## SYNOPSIS

### BEBAUUNGSPLAN „Josefshof, 1. Änderung“

#### der Gemeinde Völkerweiler

#### **Beteiligung der Träger öffentlicher Belange gemäß § 4 Abs. 2 BauGB und der Öffentlichkeit im Rahmen der öffentlichen Auslegung gemäß § 3 Abs. 2 BauGB.**

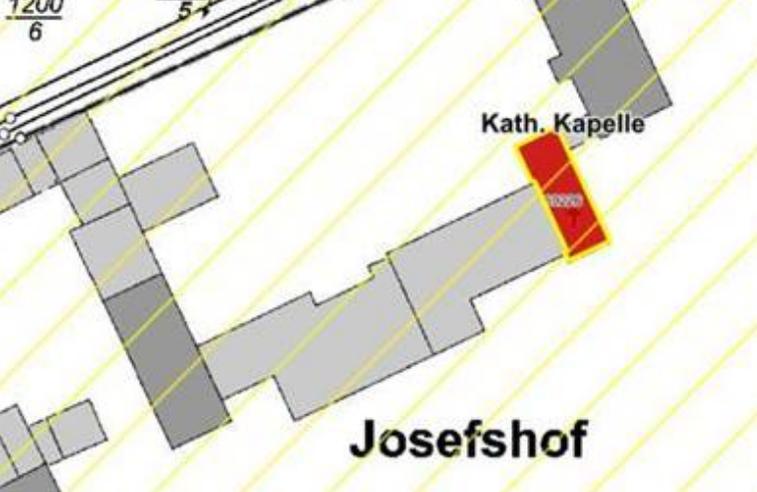
OZ	Träger/ Beteiligte	Vorgebrachte Stellungnahmen	Stellungnahme der Verwaltung
		<p>Somit halten wir weiterhin an den Ausführungen aus unserem Schreiben vom 10.05.2021 fest und bitten um Nachbesserung in Bezug auf die Abhol-/Bring-Situation der Kindergartenkinder bzw. Kommen-/Gehen-Situation der Grundschüler an/ nahe der L 494.</p> <p>Aufgrund der Vernachlässigung des verkehrlichen, sicherheitstechnischen Aspektes im vorliegenden Bebauungsplanentwurf können wir dem Verfahren zur 1. Änderung „Josefs-hof“ zum jetzigen Zeitpunkt diesbzgl. nicht zustimmen.</p> <p>Ferner machen wir folgende Angaben, die es allgemein in dem Bebauungsplanverfahren zu berücksichtigen gilt:</p> <p>Der Landesstraße 494 darf kein zusätzliches Oberflächenwasser zugeführt werden.</p> <p>Eine Blendung der Verkehrsteilnehmer auf der L 494 durch z.B. Photovoltaikanlagen ist durch geeignete Maßnahmen auszuschließen.</p> <p>Gemäß § 22 Abs. 1 LStrG ist außerhalb des Erschließungsbereiches einer Ortsdurchfahrt mit Hochbauten jeglicher Art ein Abstand von 20 m zum äußeren befestigten Fahrbahnrand der L 494 einzuhalten (Bauverbotszone).</p> <p>Bauliche Anlagen (z.B, Stellplätze, Spielplätze, Mauern, Wohnwagen etc.) bedürfen laut § 23 LStrG bis zu einer Entfernung von 40 m zur L 494 der Zustimmung bzw. Genehmigung des Landesbetriebes Mobilität Speyer.</p> <p>Als Hochbauten/bauliche Anlagen gelten auch Werbeanlagen (§ 24 LStrG).</p> <p>Mit Umsetzung der Nutzungsänderung wird ein andersartiger Verkehr stattfinden. Dadurch handelt es sich bei der Zufahrt zur L 494 um eine Sondernutzung, die der vorherigen Erlaubnis des LBM Speyer bedarf (§ 41 i.V.m. § 43 LStrG). Hier bitten wir um</p>	<p>Hierzu hat der LBM Speyer mit Schreiben vom 17.08.2021 eine ergänzende Stellungnahme nach Zusatzinfo zur verkehrssicherheitstechnischen Situation vor Ort abgegeben. Hierzu die Ausführungen unter <b>OZ 4/4</b>.</p> <p>Kenntnisnahme</p> <p>Unter <b>Hinweise</b> ist im Ursprungsbebauungsplan von 2012 bereits ausgeführt, dass der L 494 kein zusätzliches Oberflächenwasser zugeführt werden darf.</p> <p>Unter <b>Hinweise</b> ist im Ursprungsbebauungsplan von 2012 bereits ausgeführt, dass die Verkehrsteilnehmer auf der L 494 nicht geblendet werden dürfen.</p> <p>Die Regelungen des Landesstraßengesetzes zur Einhaltung der Bauverbotszone gelten unmittelbar. Darüber hinaus ist unter <b>Hinweise</b> im Ursprungsbebauungsplan von 2012 bereits ausgeführt, dass die Bauverbotszone einzuhalten ist.</p> <p>Die Regelungen des Landestraßengesetzes zur Genehmigungsbedürftigkeit baulicher Anlagen in einer Tiefe bis zu 40 m ab äußerem Fahrbahnrand gilt unmittelbar. Ein <b>Hinweis</b> ist bereits im Ursprungsbebauungsplan von 2012 enthalten.</p> <p>Die Erforderlichkeit einer vorherigen Erlaubnis für eine Sondernutzung durch den LBM wird unter <b>Hinweise</b> in den Bebauungsplan aufgenommen. Dies ist im Zuge des nachgeordneten baurechtlichen Genehmigungsverfahrens zu klären.</p>

## Anhang 1: Bring- und Abholplatz für die Kindergartenkinder

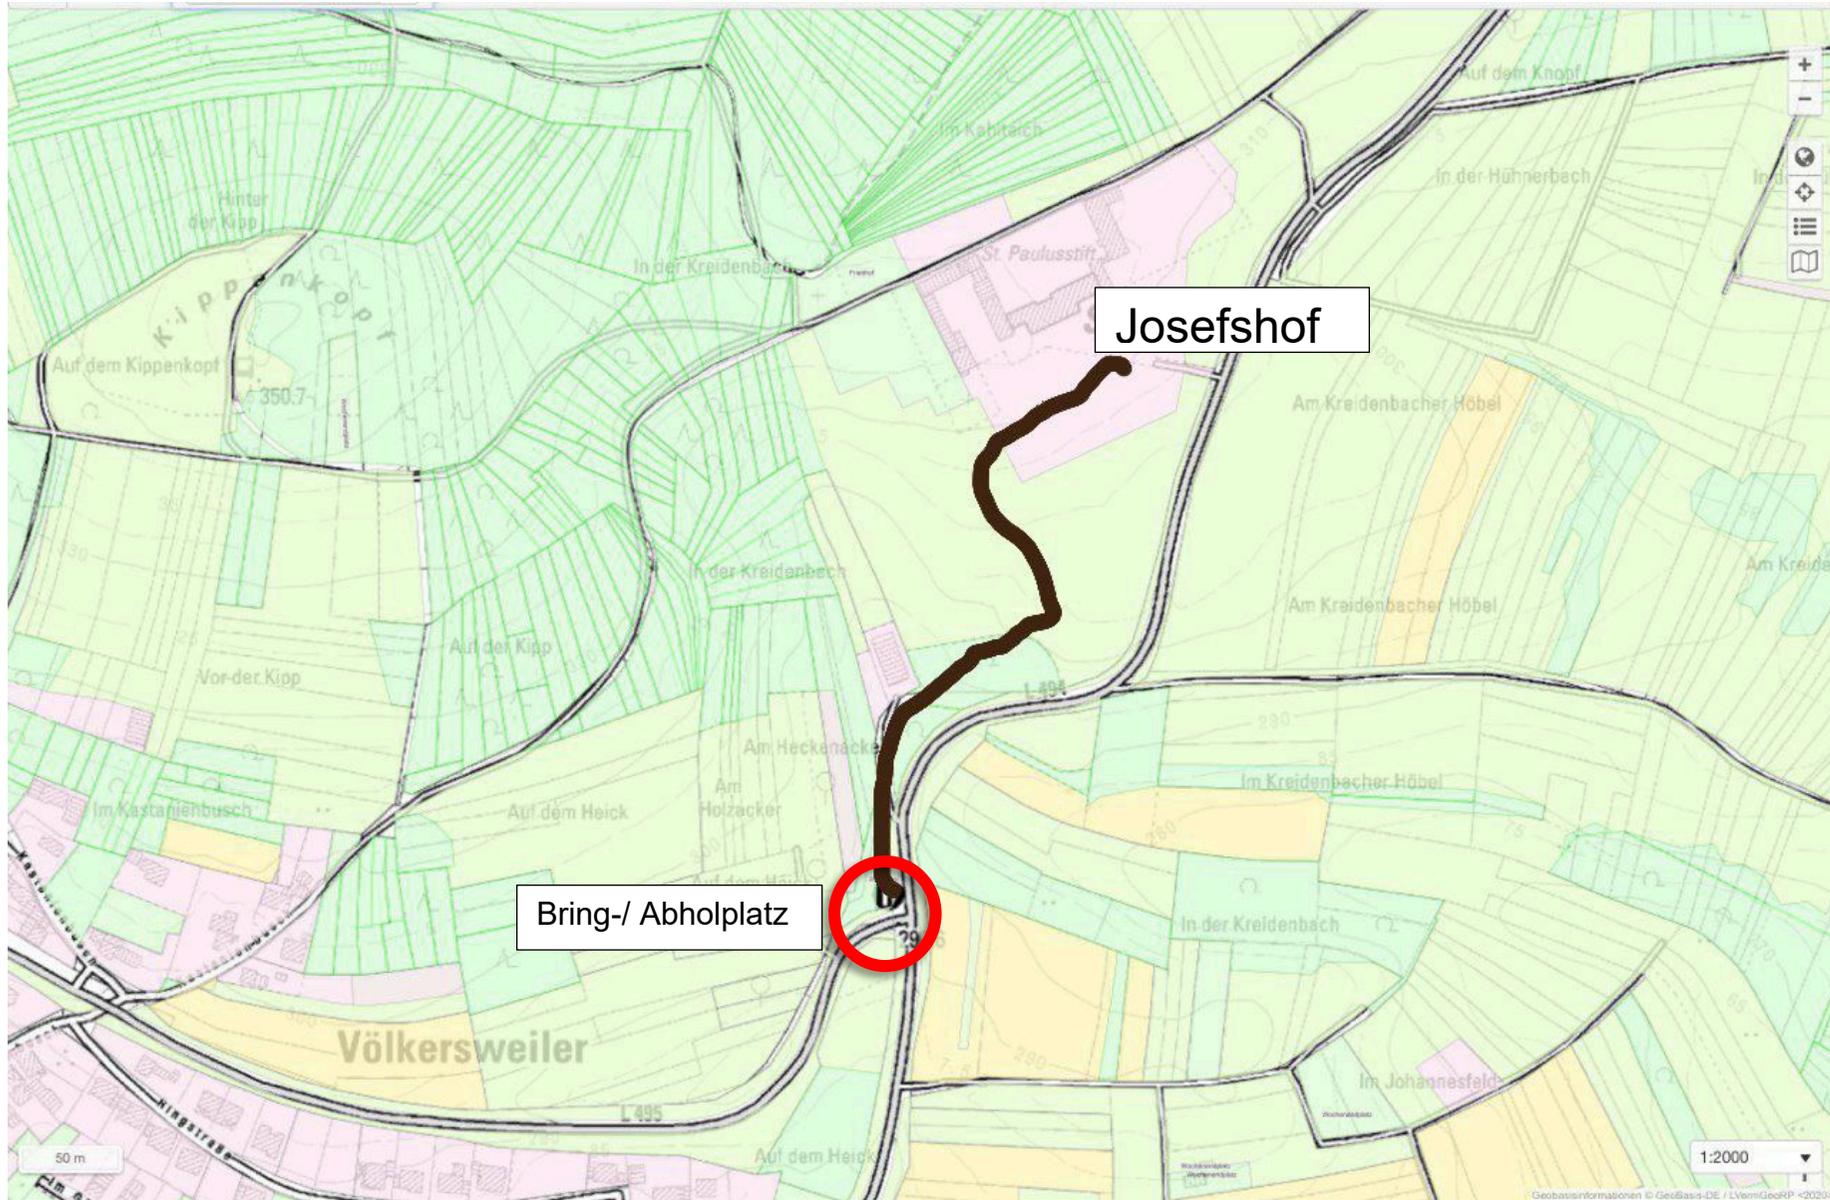
OZ	Träger/ Beteiligte	Vorgebrachte Stellungnahmen	Stellungnahme der Verwaltung
	<p><b>lität Speyer Schreiben vom 17.08.2021</b></p>	<p>wir eine Nachbesserung des verkehrlichen, sicherheitstechnischen Aspektes in Bezug auf die Abhol-/ Bring-Situation der Kindergartenkinder bzw. die Kommen-/ Gehen-Situation der Grundschüler forderten.</p> <p>Nach telefonischer Rücksprache mit Frau XXX von der sc stadt-concept GmbH haben wir diesbzgl. eine Beschreibung über die Beförderung der Kindergarten- und Schulkinder zum/ auf dem Josefshof samt Plan erhalten. Die dort angeführten Textpassagen sollen in die Begründung des Bebauungsplanes noch mit aufgenommen werden.</p> <p>Hierzu nehmen wir zusätzlich wie folgt Stellung:</p> <p>Wir stimmen der 1. Änderung des Bebauungsplanverfahrens „Josefshof“ zu, sofern folgende Bestimmungen umgesetzt werden:</p> <p>Die in der uns vorgelegten Beschreibung vom 28.06.2021 angeführten Maßnahmen, die die Kindergartenkinder und Grundschüler sicher aus der bzw. in die Verkehrssituation begleiten sollen, sind dauerhaft einzuhalten.</p> <p>Im Schreiben vom 28.06.2021 heißt es:</p> <p><i>Anbei erhalten Sie die Beschreibung der Beförderung der Kindergartenkinder und der Schulkinder mit einem Plan zur Wegebeschreibung. Die rote Textpassage würde ich so unter <b>G. Verkehrliche Anbindung</b> in die Begründung aufnehmen. Sofern erforderlich, würden wir auch wichtige Aspekte unter Hinweise mit in den Bebauungsplan aufnehmen.</i></p> <p><i>Den östlichen Teil des Geltungsbereichs, in welchem der Waldkindergarten und die Waldschule geplant sind, erreichen die Kinder wie folgt:</i></p> <p><u>Waldkindergarten</u> Die Kinder des Bauernhof Waldkindertens Südpfalz am Josefshof bei Völkersweiler werden von ihren Eltern selbst</p>	<p>Der Anregung wird gefolgt. Die erwähnten Textpassagen werden in die <b>Begründung</b> des Bebauungsplanes aufgenommen.</p> <p>Kenntnisnahme</p> <p>Die Ausführungen zur Verkehrssicherheit werden in die <b>Begründung</b> des Bebauungsplans aufgenommen.</p>

OZ	Träger/ Beteiligte	Vorgebrachte Stellungnahmen	Stellungnahme der Verwaltung
		<p><i>oder durch selbst organisierte Fahrgemeinschaften am Parkplatz (L494) in der Nähe der Abzweigung Richtung Hauenstein (Umgehungsstraße Völkersweiler) zum Kindergarten gebracht. Von diesem Parkplatz führt auf direktem Weg (ohne Fahrbahnüberquerung) ein Feldweg zum Gelände des Bauernhof Waldkindergartens Südpfalz am Josefshof. Die Erzieherinnen der Einrichtung warten ab 8:00 Uhr dort auf die Kinder und holen sie ab. Kinder, die später dazu kommen, werden von ihren Eltern ebenfalls von diesem Parkplatz aus zu Fuß über den Feldweg zum Gelände des Bauernhof Waldkindergartens gebracht.</i></p> <p><u>Waldschule</u>  <i>Die Kinder der Bauernhof Waldschule Südpfalz am Josefshof kommen, bedingt durch das große Einzugsgebiet mit</i></p> <ul style="list-style-type: none"> <li><i>– dem Fahrrad,</i></li> <li><i>– den Eltern im Auto,</i></li> <li><i>– den selbst organisierten Fahrgemeinschaften der Eltern, oder</i></li> <li><i>– dem ÖPNV zum Josefshof und auch wieder nach Hause.</i></li> </ul> <p><i>Wenn die Kinder mit dem Auto gebracht werden, wird wie beim Kindergarten der Parkplatz unterhalb des Josefshofgeländes bei der Abzweigung Richtung Hauenstein genutzt und die Kinder gehen zu Fuß auf dem Feldweg zum Schulgelände.</i></p> <p><i>Wenn sie mit dem Bus zur Schule kommen, werden es morgens und mittags jeweils zwei Busse sein, die die Schüler bringen. Einmal aus Richtung Landau und einmal aus Richtung Annweiler. Zu diesen Zeiten werden morgens und mittags jeweils immer Schülerlotsen/ Buslotsen von der Schule an den Bushaltestellen zugegen sein, die den reibungslosen und sicheren Ablauf des Wartens und des Ein- und Aussteigens gewährleisten. Die Busse halten wie gewohnt an den bisher vorhandenen Bushaltestellen. Auf der Hofseite der L494 besteht ein Wartebereich, auf der gegenüberliegenden Seite wird ein Wartebereich von ca. 20 qm direkt am Bushaltestellenschild und dahinter zur Verfügung gestellt. Hier wird</i></p>

OZ	Träger/ Beteiligte	Vorgebrachte Stellungnahmen	Stellungnahme der Verwaltung
		<p><i>am Boden eine optische Markierung erstellt, die den Sicherheitsabstand zur Fahrbahn aufzeigt. Buslotsen gewährleisten das sichere Überqueren und das Verbleiben der Schüler hinter der Markierung.</i></p> <p><i>Fußwege und Parkplätze sind im Übersichtsplan im <b>Anhang 1</b> markiert.</i></p> <p>Die Maßnahmen werden in der Anfangsphase der Durchführung durch den LBM Speyer zusammen mit der zuständigen Verkehrsbehörde und der Polizei vor Ort begutachtet.</p> <p>Sofern die Abläufe hierbei nicht als verkehrssicher eingestuft werden können, sind Nachbesserungen seitens der OG Völkerweiler vorzunehmen. Diese gehen auch zu deren Lasten.</p> <p>In Bezug auf den geplanten Wartebereich auf der gegenüberliegenden Seite des Josefshofes ist folgendes zu berücksichtigen:</p> <ul style="list-style-type: none"> <li>– Das zur Straße hin vorgesehene Tor, das durch die jew. Betreuungsperson/ den jew. Lotsen je nach Situationsbedarf geöffnet bzw. geschlossen wird, ist zu errichten.</li> <li>– Die von Ihnen vorgeschlagene optische Abstandsmarkierung auf dem Boden ist umzusetzen.</li> <li>– Unebenheiten zwischen Bankett und Oberkante Straße sind durch einen Schotter- und Splitt-Auftrag auf einem Streifen von ca. 20 cm Breite und ca. 8 m Länge zu vereinheitlichen.</li> </ul>	<p>Die Ausführungen zur gemeinsamen Begutachtung der Verkehrssituation durch LBM, Verkehrsbehörde und Polizei werden unter <b>Hinweise als verkehrssicherheitsrechtliche Hinweise für in der Baugenehmigung erforderliche Nebenbestimmungen</b> in den Bebauungsplan aufgenommen.</p> <p>Die Ausführungen zu Folgemaßnahmen bei Nichtvorliegen der Verkehrssicherheit werden unter <b>Hinweise als verkehrssicherheitsrechtliche Hinweise für in der Baugenehmigung erforderliche Nebenbestimmungen</b> in den Bebauungsplan aufgenommen.</p> <p>Die Ausführungen zu Tor, Abstandsmarkierung und Ebenheiten zwischen Bankett und Oberkante Straße werden unter <b>Hinweise als verkehrssicherheitsrechtliche Hinweise für in der Baugenehmigung erforderliche Nebenbestimmungen</b> in den Bebauungsplan aufgenommen.</p>

## Anhang 2: Pfalzwerke Niederspannungsleitungen

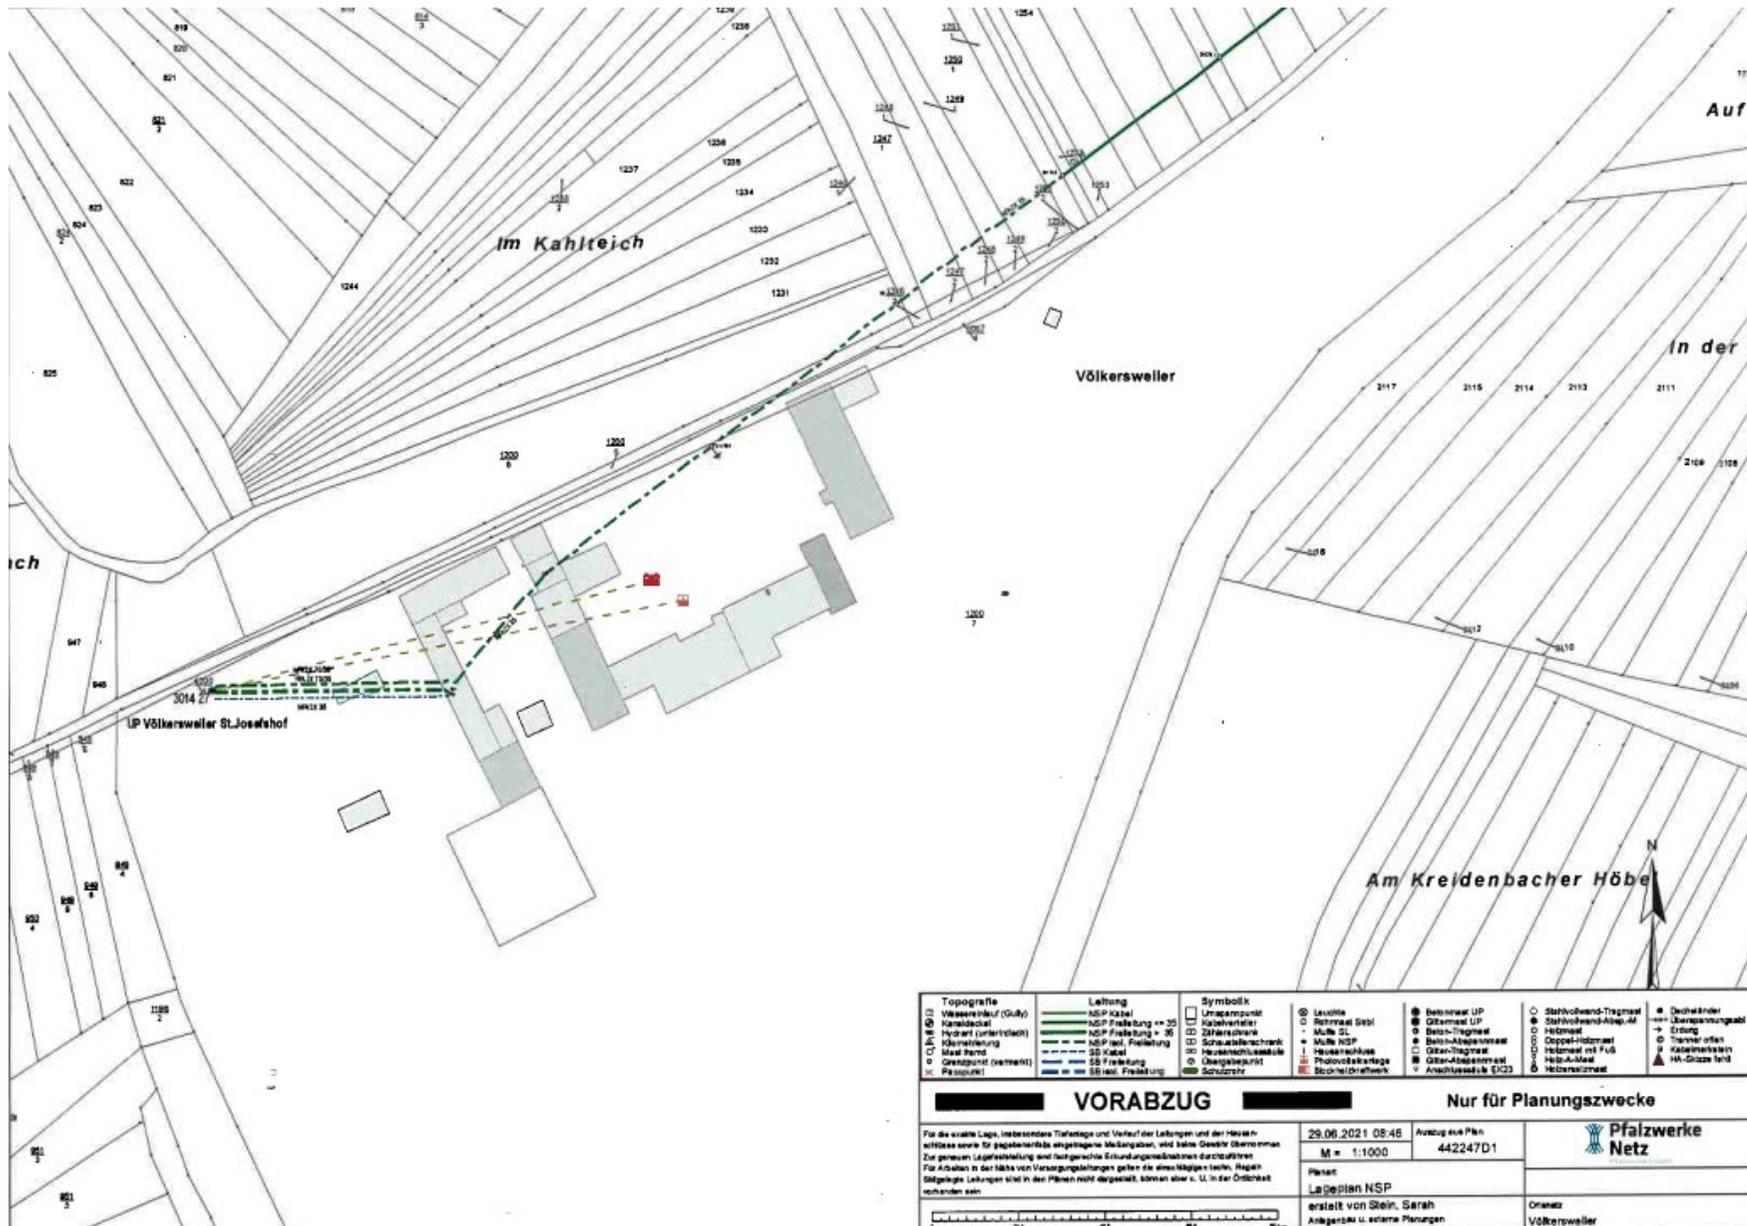
<p>Zur Information über den Bestand dieser Versorgungseinrichtungen im Plangebiet haben wir als Anlage (<b>Anhang 2</b>) aktuelle Planauszüge unserer Bestandsdokumentation beigefügt.</p> <p>Bereits an dieser Stelle weisen wir aber ausdrücklich auf folgenden Sachverhalt hin: Auskunft darf nur für Planungszwecke verwendet werden. Vor Baubeginn muss daher unbedingt eine aktuelle Planauskunft über die Online Planauskunft der Pfalzwerke Netz AG eingeholt werden, die auf der Webseite der Pfalzwerke Netz AG - <a href="https://www.pfalzwerke-netz.de/service/kundenservice/online-planauskunft">https://www.pfalzwerke-netz.de/service/kundenservice/online-planauskunft</a> - zur Verfügung steht.</p> <p><b>Zeichnerische Berücksichtigung</b></p> <p><u>Versorgungseinrichtung lfd. Nr. 1:</u> Unsere 0,4-kV-Freileitung ist bereits in der Planzeichnung zum Bebauungsplan enthalten und beschriftet, auch wenn Niederspannungsleitungen grundsätzlich nicht zwingend der zeichneri-</p>	lfd. Nr.	Versorgungsleitungen der Pfalzwerke Netz AG	1	0,4-kV-Niederspannungsfreileitungen, Ortsnetz Völkersweiler	2	Richtfunkstrecke „F 6004 2,0m“	<p>Kenntnisnahme</p> <p>Kenntnisnahme</p> <p>Kenntnisnahme</p> <p>Die Beschriftung wird korrigiert.</p>
lfd. Nr.	Versorgungsleitungen der Pfalzwerke Netz AG								
1	0,4-kV-Niederspannungsfreileitungen, Ortsnetz Völkersweiler								
2	Richtfunkstrecke „F 6004 2,0m“

OZ	Träger/ Beteiligte	Vorgebrachte Stellungnahmen	Stellungnahme der Verwaltung
		<p>schen Berücksichtigung bedürfen. Wir regen in diesem Fall aber an, dass die Beschriftung korrigiert wird: <b>0,4-kV</b> statt 4 kV.</p> <p><u>Versorgungseinrichtung lfd. Nr. 2:</u> Aufgrund der im Textteil sowie in der Planzeichnung des Bebauungsplanes über die Nutzungsschablone festgesetzten maximalen Gebäudehöhe von 13,00 m ist davon auszugehen, dass es zu keiner Beeinflussung der Richtfunkstrecke durch Bauwerke kommen kann. Daher bedarf vorgenannte Versorgungseinrichtung nicht der zeichnerischen Berücksichtigung in der Planzeichnung des Bebauungsplanes.</p> <p><b>Textliche Berücksichtigung</b></p> <p><u>Versorgungseinrichtung lfd. Nr. 1:</u> Zur textlichen Berücksichtigung der im Plangebiet bereits bestehenden und zukünftigen Versorgungseinrichtungen regen wir daher an, im Textteil des Bebauungsplanes unter den Hinweisen den nachstehend in Kursivschrift dargestellten Inhalt zu ergänzen:</p> <p><b>X. Schutz von Leitungen/ Koordination von Erschließungs- und Baumaßnahmen</b> <i>Vor der Durchführung von Arbeiten auf den Grundstücken und bei Projektierung baulicher Anlagen muss sich der Bauherr/ Eigentümer mit dem zuständigen Versorgungsträger in Verbindung setzen, um sich über die genaue örtliche Lage der Anschlussleitungen zu erkundigen, damit Sach- und Personenschäden vermieden werden können.</i> <i>Im Plangebiet befinden sich oberirdische Stromversorgungseinrichtungen, die in der Planzeichnung teilweise nicht ausgewiesen sind. Die tatsächliche Lage dieser Leitungen ergibt sich allein aus der Örtlichkeit. Das Erfordernis von Maßnahmen zur Sicherung/Änderung dieser Versorgungseinrichtungen im Zusammenhang mit Erschließungs- und Baumaßnahmen ist frühzeitig mit dem Leitungsbetreiber abzuklären. Der Träger der Versorgung des Plangebiets mit elektrischer Energie ist für Planung und Bau zur Erweiterung/ Anpassung des bestehenden Leitungsnetzes frühzeitig über den Beginn</i></p>	<p>Kenntnisnahme</p> <p>Die Ausführungen zu den Stromversorgungsleitungen werden unter <b>Hinweise</b> in den Bebauungsplan aufgenommen</p>
